CIRCULAR N° 3

LICITACIÓN PÚBLICA ADIF - 12/15

OBRA: "PROYECTO RECUPERACIÓN Y MEJORAMIENTO DEL FERROCARRIL GENERAL MITRE – RENOVACIÓN TOTAL DE LA INFRAESTRUCTURA DE VÍAS EN EL RAMAL 2 – TRAMO ROSARIO KM 7,178 A TORTUGAS KM 396,96 – PROVINCIA DE SANTA FE"

Fig 1. Detalle cuña de transición

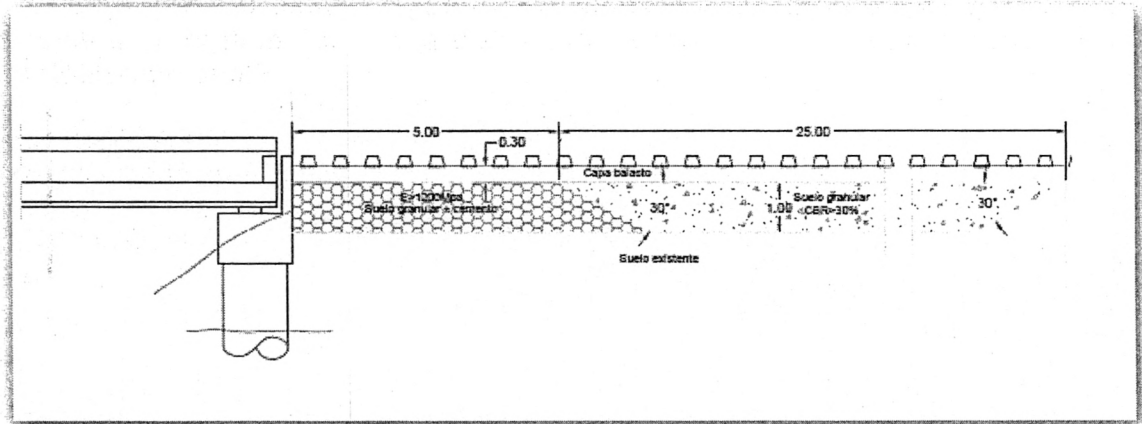
Se consulta por la existencia de un plano complementario sobre las cuñas de transición, como se nombra en Sección 4 "Especificaciones técnicas, punto 4.5.1.1 "Cuñas de transición", punto 4.5.1.1.2 "Condiciones generales"

Las mismas se ejecutarán en aquellos puentes de luces mayores a 15 m, la misma consiste en una transición progresiva de la rigidez en las capas debajo del nivel de balasto según el esquema adjunto.

En el sector adyacente a cada estribo se retirará la capa de suelo de la plataforma hasta la profundidad de 1 m y en una extensión de 30 m. En los primeros 5m, se reemplazará con suelo granular tratado con cemento, garantizando que se alcance un módulo de elasticidad mayor o igual a 1200 Mpa; se continuará con una cuña de transición del mismo material a 30° (Ver figura 1). El contenido de cemento del suelo tratado no deberá ser inferior al 5%, determinándose en laboratorio la dosificación

óptima con el objeto de alcanzar o superar el módulo de elasticidad requerido en la presente especificación.

Se completarán los siguientes 25 m con suelo granular para el cual se requiere un C.B.R. mayor o igual al 30% en todo el espesor de la capa.

Adicionalmente, la densidad necesaria deberá ser como mínimo el 95% de la densidad máxima obtenida a partir del ensayo de compactación Proctor Modificado, la compactación se realizará en capas no mayores a los 20cm.
